Keuringsverslag van een elektrische laagspanning- en zeer lage spanningsinstallatie

NIET CONFORM

Straatnaam Dries
 Huisnummer 34
 Busnummer
 Postcode 3380
 Gemeente Glabbeek
 Land België

Controlebezoek van een oude huishoudelijke elektrische installatie van een wooneenheid bij verkoop op vraag van de verkoper volgens (KB 08/09/2019) - AREI Boek 1- 8.4.2. en 8.2.1. en 4.2.4.3.

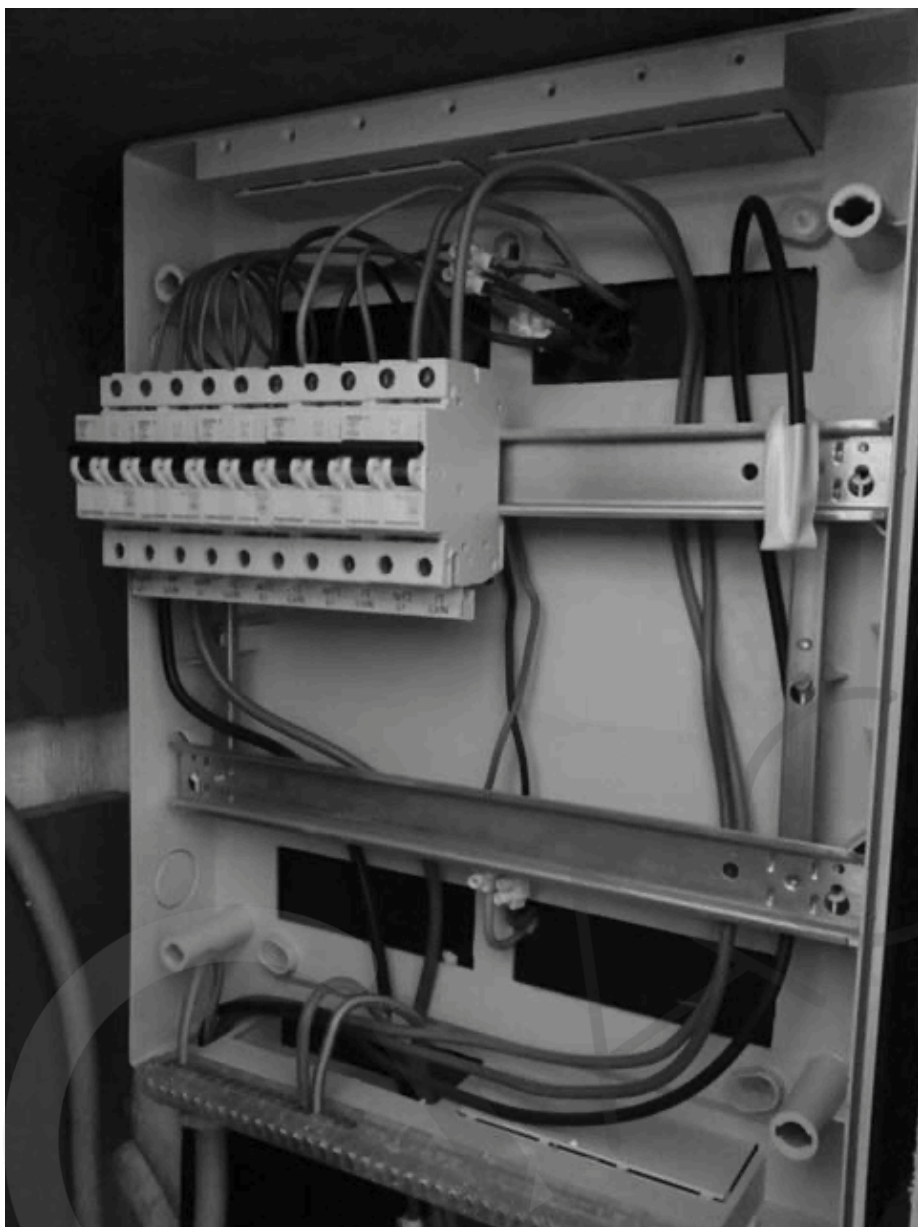
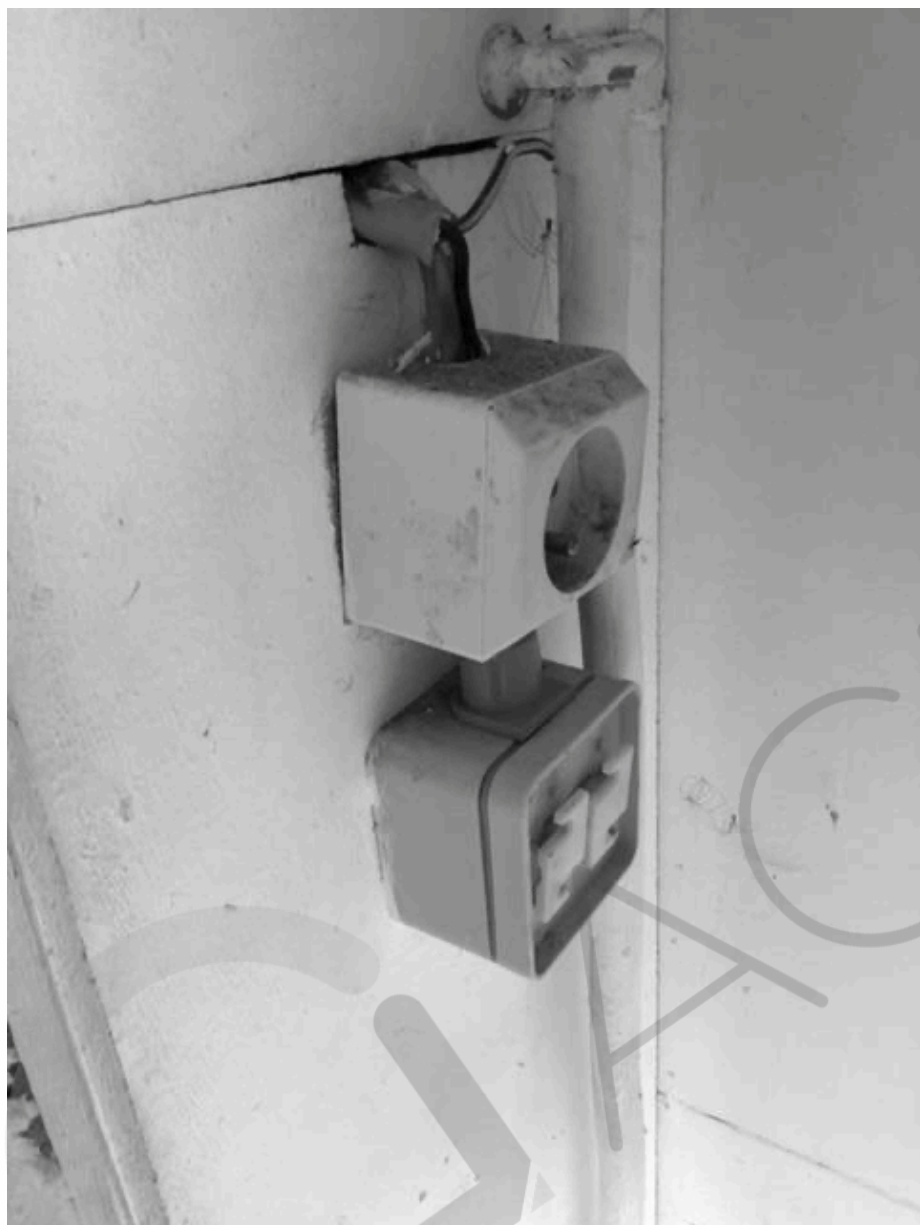
- I8.17 De niet-gebruikte leidingen verwijderen of aan de uiteinden te isoleren.
- I8.20 Geleiders die aangetast zijn door overbelasting/slecht contact, dient men te vervangen. (zie foto in bijlage)
